Ente Gestore della
**Riserva Naturale Orientata
SALINE di TRAPANI e PACECO**

Oggetto: PARERE INTERLOCUTORIO NEGATIVO PER ISTANZA AUA Ditta GEAPLAST srl e ISTANZA AUA Ditta FDM PLAST srl - TRATTAZIONE COME UNICO PROCEDIMENTO – VALUTAZIONE APPROPRIATA NON CONFORME AI CONTENUTI PREVISTI DALLE NORME VIGENTI.

Ditta GEAPLAST srl – Id Pratica: 01892240811-06112023-1556 Istanza Prot. ZES_SIC_OCC/TP/0001672 del 20/11/2023 - Livello II – Screening (punto 10 del D.A. n.237-GAB_29/06/2023). – “Valutazione effetti sui siti Natura 2000 ITA010007 “Saline di Trapani” (ZSC) e ITA010028 “Stagnone di Marsala e Saline di Trapani – Area marina e terrestre” (ZPS) prodotti dalle emissioni in atmosfera dello stabilimento della Geaplast Srl per la produzione di teli di varie dimensioni in PE, ubicato a Trapani in via Libica, esternamente ai confini delle aree protette (circa 100 metri dal confine, e circa 200 metri dall'habitat più prossimo).”

Ditta FDM PLAST srl – Id Pratica: 02381650817-13112023-1718 - Istanza Prot. ZES_SIC_OCC/TP/0001680 del 20/11/2023 Livello II – Screening (punto 10 del D.A. n.237-GAB_29/06/2023). – “Valutazione effetti sui siti Natura 2000 ITA010007 “Saline di Trapani” (ZSC) e ITA

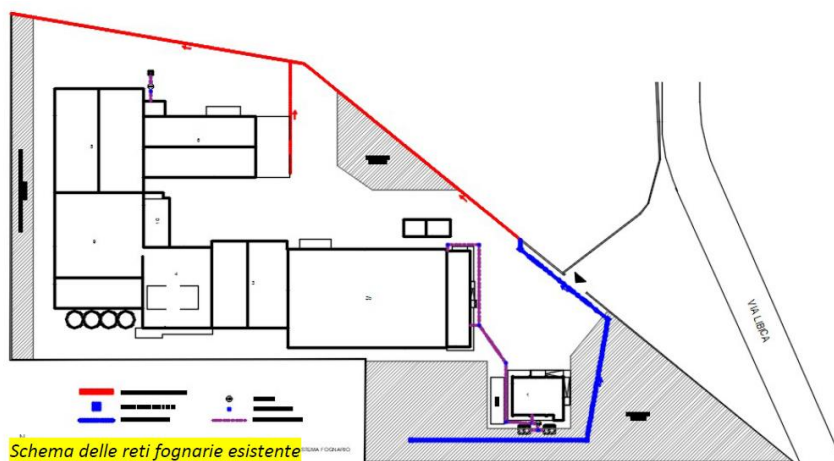
Lo scarico delle acque meteoriche di piazzale risulterebbe attualmente in "canale" adiacente (Ditta FDM dal file *sub_1905852372776068035_02381650817-13112023-1718.022 RELAZIONE TECNICA ACQUE*, uguale a Ditta GEAPLAST file *sub_14370116242037662198_01892240811-06112023-1556.024 SCIA*), pag. 4, come si riporta a seguire:

(...) mentre il secondo tratto (su cui si innesta il collettore predetto) consiste in un canale in cemento armato gettato in opera chiuso superiormente da una caditoia grigliata lineare carrabile posto lungo il confine Nord del lotto in esame.

Tale canale, avente sezione rettangolare costante larga 0,30 [m] e profonda 0,70 [m], delimita il piazzale dello stabilimento industriale in esame e consente di far defluire le acque intercettate (anche nella limitrofa area demaniale) direttamente ad un piccolo canale naturale di scolo delle acque meteoriche.

Il file "sub_14621499079216397009_02381650817-13112023-1718.015 planimetria punti di emissione" nella documentazione della ditta FDM riporta quali punti di emissione i seguenti (E1 ed E2, in carattere rosso):

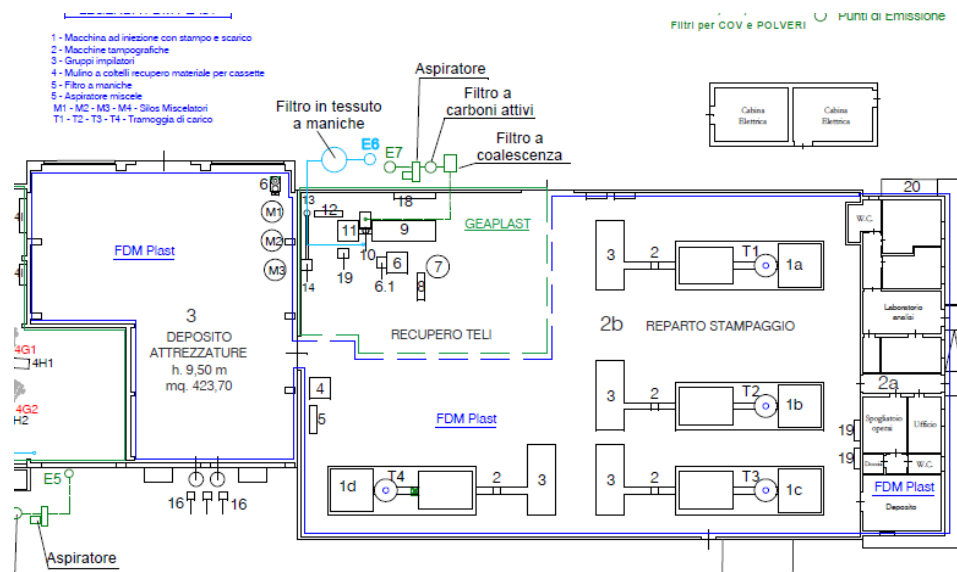
La tavola sub_14621499079216397009_02381650817-13112023-1718.015 planimetria punti di emissione della Ditta FDM, indica i punti di emissione E1 ed E2 che non risultano indicati nella tavola file sub_17866909379725331929_6.-GEAPLAST-Planimetria-Generale-dell-insediamento-Prod., allegato alla istanza della ditta FDM.

Nel file presente per entrambe le ditte, (denominati sub_17866909379725331929_6.-GEAPLAST-Planimetria-Generale-dell-insediamento-Prod. nella documentazione della ditta FDM e sub_9303151227683252263_01892240811-06112023-1556.012 PLANIMETRIA per la ditta Geaplast) i punti di emissione differiscono per la parte di lotto in capo alla ditta FDM. Si riporta a seguire screen shot parziale del file della ditta FDM per la parte relativa ad essa per meglio evidenziare le differenze di rappresentazione di progetto:

Sotto, tavola riportata per intero, dal file “sub_17866909379725331929_6.-GEAPLAST-Planimetria-Generale-dell-insediamento-Prod.” nella documentazione della ditta FDM, corrispondente al file sub_5142364536366833909_01892240811-06112023-1556.011 PLANIMETRIA nella documentazione della ditta Geoplast.

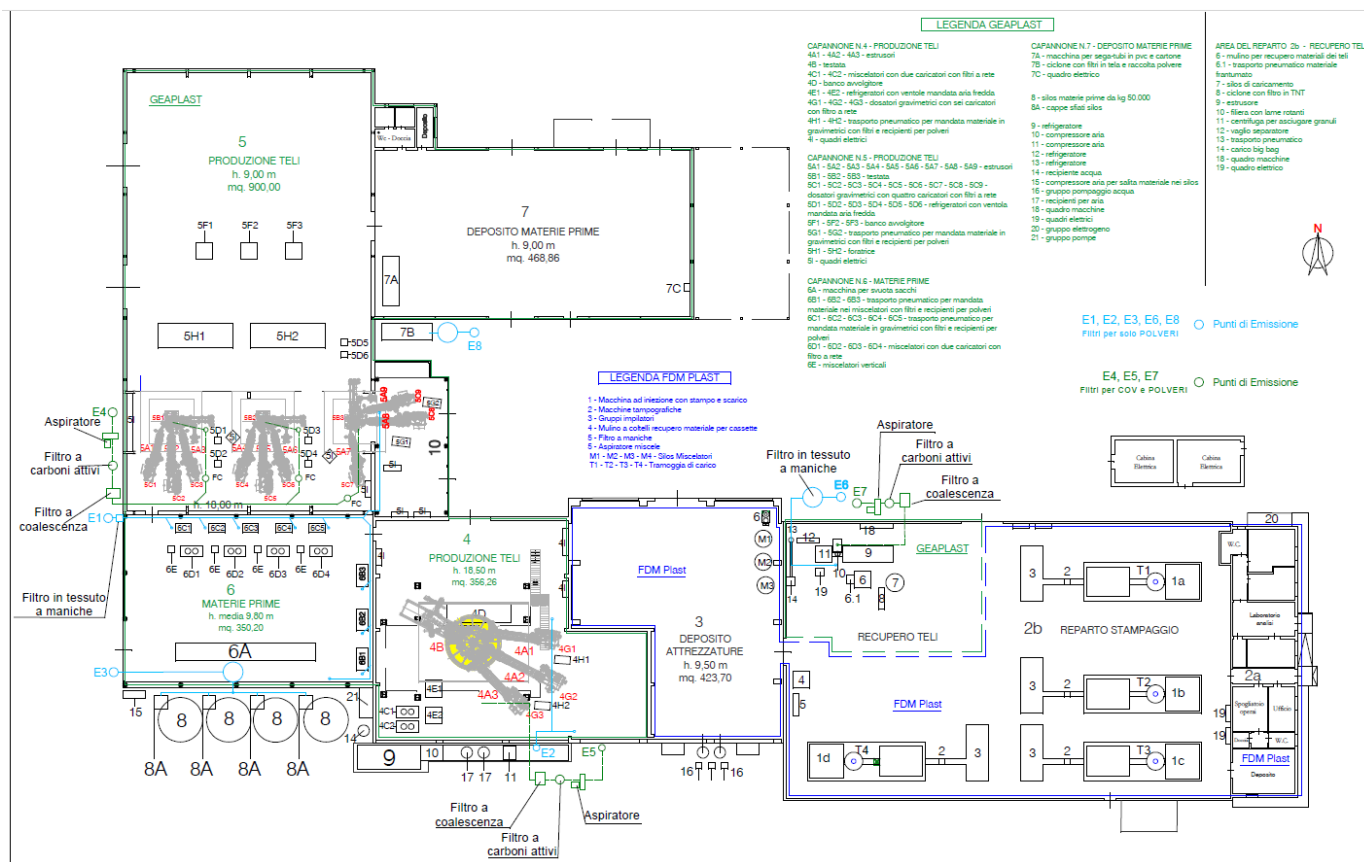
Si evidenzia che non risultano indicati i punti di emissione E1 ed E2 della Ditta FDM ma solo i punti E6, E7 della Ditta Geoplast in prossimità del punto E1 della ditta FDM (non indicato). Il numero 5 che nella legenda relativa alla ditta FDM corrisponde a *Filtro a maniche* e – stesso numero – ad *Aspiratore miscela* è posizionato diversamente dai punti di emissione E1 ed E2 indicati nella tavola specifica della Ditta FDM. Nella legenda complessiva, i punti di emissione in azzurro corrispondono ai “*Filtri per solo POLVERI*”, in verde, ai punti di emissione “*Filtri per COV e POLVERI*” (screen shot a seguire).

Nella Tavola che dovrebbe riportare il progetto nella sua interezza di cui alla procedura AUA in corso, non sono presenti i 2 punti di emissione in capo alla Ditta FDM.

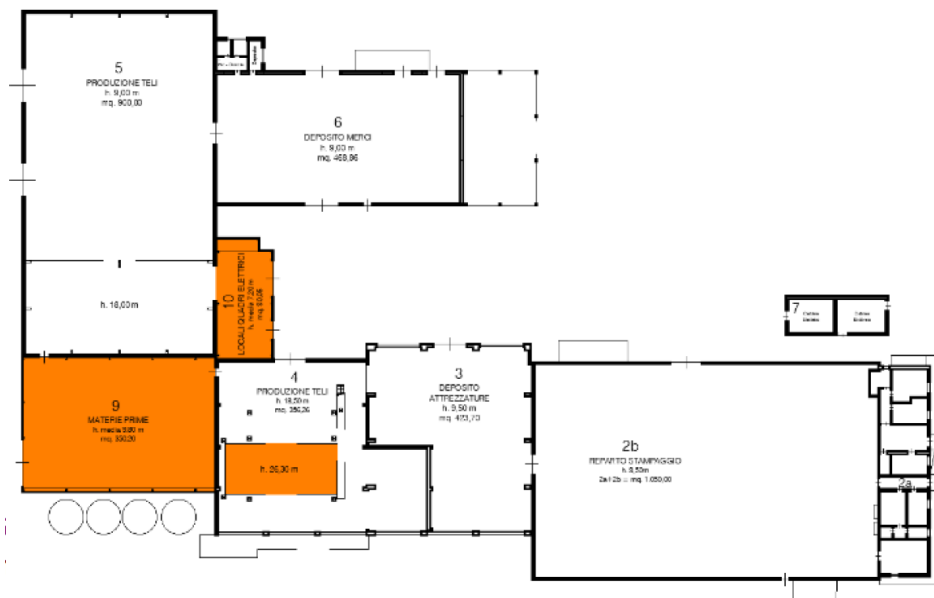
(corrisponde secondo la documentazione di cui si dispone, al n. 10 delle planimetrie di cui alla procedura in oggetto, vedasi screen shot a seguire, n.10)

La terza struttura da rimuovere consiste in una struttura metallica realizzata sopraelevando un preesistente edificio destinato ad accogliere una macchina per l'estrusione del polietilene per la creazione dei teli in polietilene a bassa densità. La superficie di tale vano tecnico è pari a circa 140,00 [m²] ed ha una altezza (emergente rispetto al capannone originario) pari a 8,50 [m]. La rimozione di tale struttura sarà completata con la ricollocazione della copertura del macchinario che era stata precedentemente rimossa, al fine di ricostituire l'originaria integrità del capannone.

(corrisponde secondo la documentazione di cui si dispone, al n. 4b delle planimetrie di cui alla procedura in oggetto, vedasi screen shot a seguire, senza numero, rettangolo piccolo in basso.)

Analoga rappresentazione presumibilmente datata si rileva nel file *sub_17899674827378703085_01892240811-06112023-1556.014 GRAFICI* (ditta Geaplast)

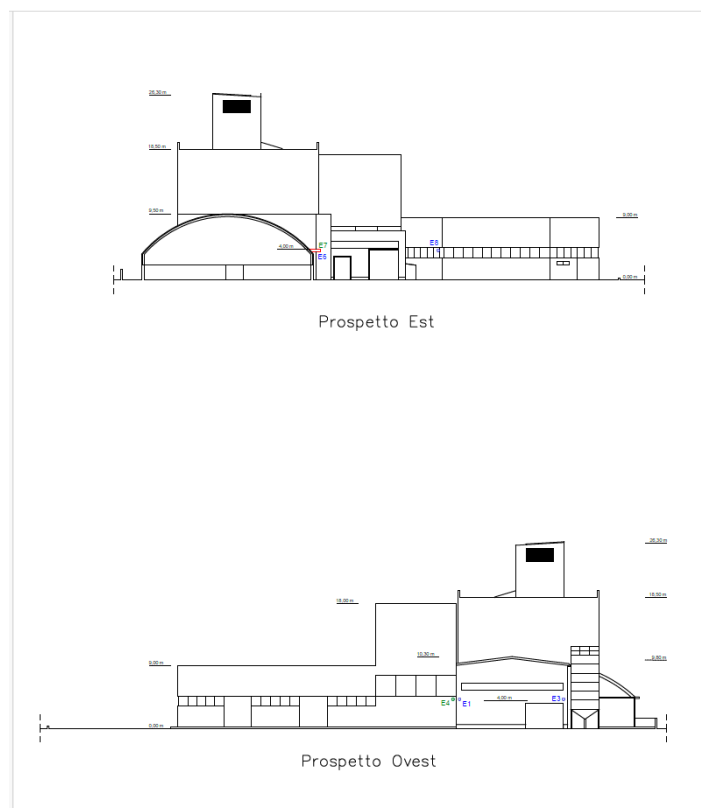
Sotto, dettaglio per leggere l'altezza (26,30 m)

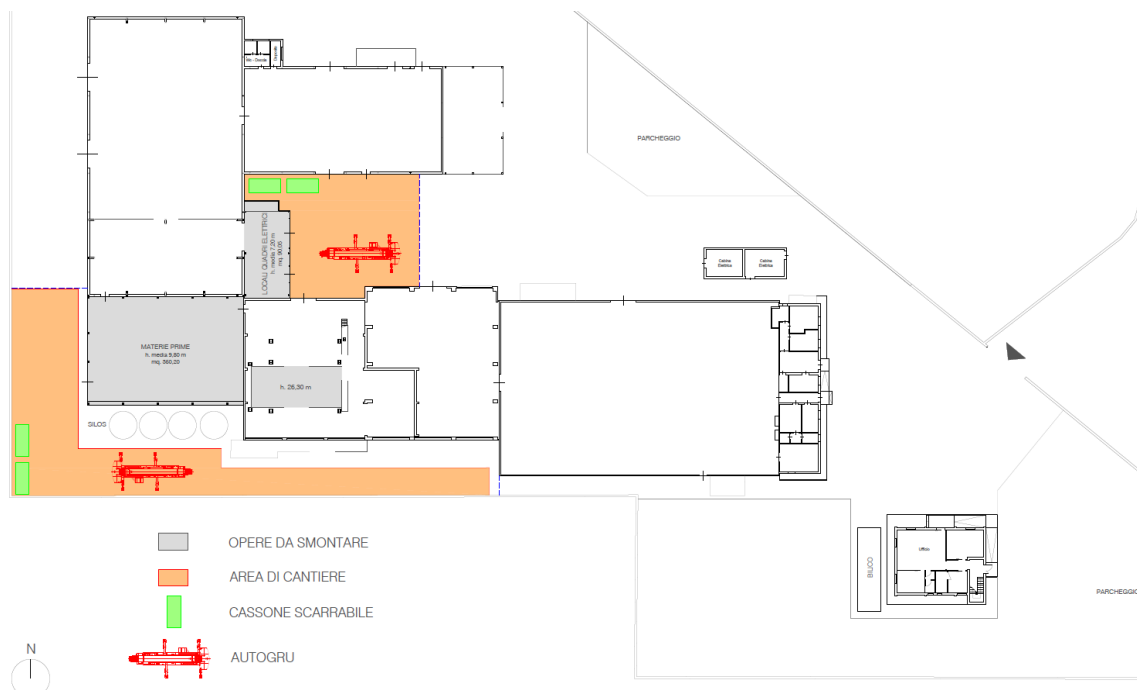
Si riporta sotto screen shot del file “sub_2699776645389735649_003 Tav. 2 piazzale SCREENING_Geoplast.pdf” del progetto Id Pratica: 01892240811-29052023-2005- SUDZes 600269, Istanza Prot. ZES_SIC_OCC/TP0000710 del 05/06/2023, DITTA GEAPLAST, per “Interventi di rimessa in pristino dei luoghi tramite lo smontaggio di tre strutture metalliche intelaiate realizzate senza il preventivo titolo autorizzativo” – livello I – Screening” con indicate in grigio le parti oggetto di demolizione.

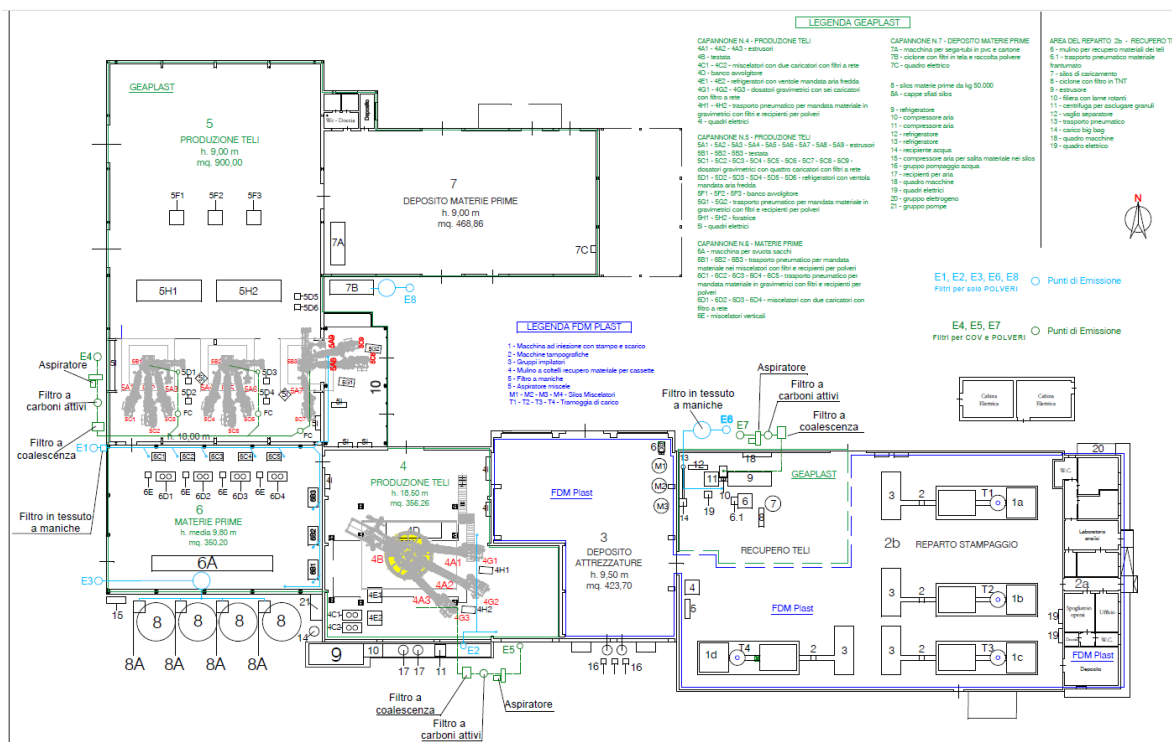
Per meglio comprendere le perplessità di questo E.G. rispetto alla documentazione presentata, se essa sia o meno aggiornata allo stato regolare degli immobili, anche alla luce del riferimento rinvenuto in diversi elaborati alle analisi di cui "allo scorso mese di dicembre 2021", si riporta nuovamente screen shot del file *sub_5142364536366833909_01892240811-06112023-1556.011 PLANIMETRIA* presentata (con nomi di file diversi) da entrambe le ditte per la procedura in oggetto:

I locali corrispondenti al n. 10, al n. 4B, al n.6 risulterebbero tra quelli oggetto di demolizione (il 4B per la parte sopraelevata).
